0013 Technische Service-Information

Thema: Zylinderkopfdichtungen

Betrifft: 61-34162-00 / -10

Reparaturdicke ZKD 1,2 Opel Ecotec X 12 XE / Z 12 XE

Abbildung_Zylinderkopfdichtung mit Reinz Nr. 61-34162

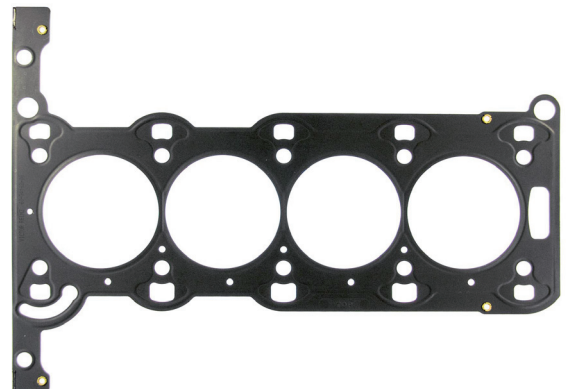
mit der neuen exklusiven Reparaturdicke für die Zylinderkopfdichtung 61-34162-00 = Opel 56 07 448 stellt Dana eine optimale Lösung für die sichere Abdichtung nachbearbeiteter Zylinderköpfe und -blöcke zur Verfügung.

Die Reparaturdicke ist 0,25 mm dicker als das Original. Nach einer erforderlichen Oberflächenbearbeitung liefert die Dicke somit beste Abdichtungsergebnisse bis zu dieser Abmessung.

Die Bestellnummer der Reparaturdicke lautet **61-34162-10**.

Achtung: Nach der Bearbeitung von Zylinderkopf und -block müssen die Oberflächenrauigkeiten in einem Toleranzbereich zwischen 7 µm und 20 µm liegen. Der Wert für die Welligkeiten sollte 20 µm nicht übersteigen.
